SERVICIO DE PLANEAMIENTO

Expte.: 20/2013 PTO
MAG/DB

En relación con la solicitud de modificación de las fichas del Catálogo de las parcelas sitas en C/ Antonia Díaz 7 y C/ Toneleros 2, del Catálogo del Sector 13 "Arenal", promovida por la sociedad Mariano y Tito, S.L., este Servicio de Planeamiento, en cuanto a sus competencias, debe indicar lo siguiente:

En relación con la propuesta de subsanación de la ficha de Catálogo de la finca sita en C/ Antonia Díaz nº 7 y C/ Toneleros nº 2, este Servicio de Planeamiento debe indicar lo siguiente:

CATALOGO DE EDIFICIOS

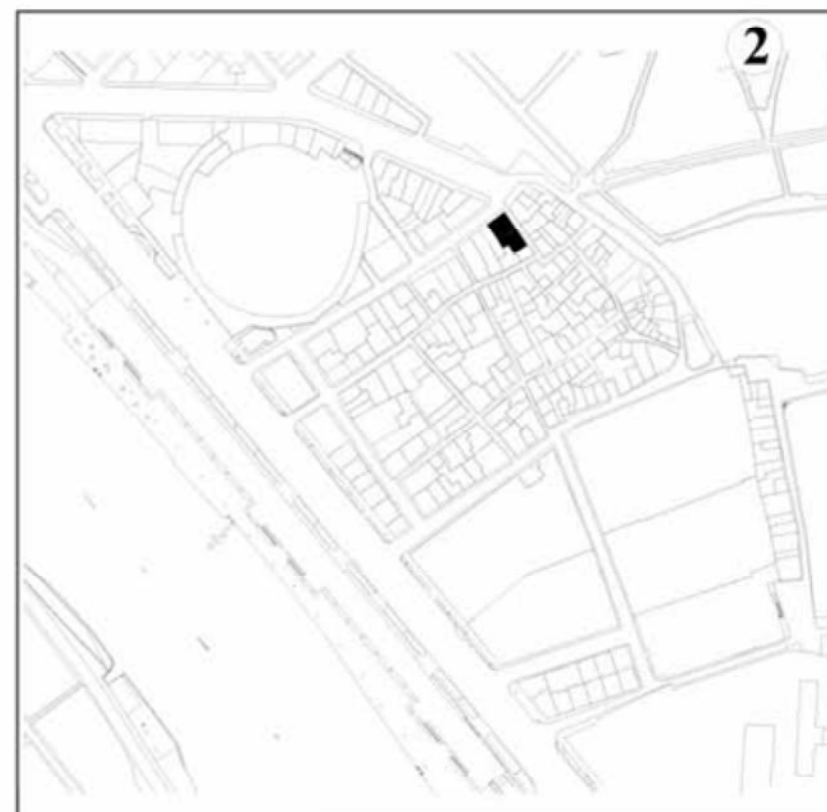
2. La Comisión Provincial de Patrimonio, en sesión celebrada el 13 de noviembre de 2013, acuerda informar favorablemente la propuesta de subsanación de la ficha, a condición de que se incorpore como elemento a proteger la primera crujía.

3. Por todo ello, se elabora una nueva ficha donde se incluyen como elementos a proteger "*Fachada, primera crujía y tipo de cubierta*", cumpliéndose, de esta manera, la condición impuesta por la Comisión Provincial de Patrimonio.

EPOCA O ESTILO ARQUITÉCTONICO: **Siglo XIX**
 TIPOLOGIA EDIFICATORIA: **CASA DE PISOS**
 ELEMENTOS A PROTEGER: **FACHADAS, PRIMERA CRUJIA Y TIPO DE CUBIERTA.**
 RELACIÓN CON B.I.C.:
 AFECCIONES ARQUEOLOGICAS SOBRE EL INMUEBLE:
 OBSERVACIONES: **Obras de reforma en el local de planta baja en 1994-95 por Pedro Rodriguez de Pineda .**
Constituye una unica parcela catastral.
 FUENTES DOCUMENTALES: **Exp. O.P. 1660/36** Exp. GU 1215/94.
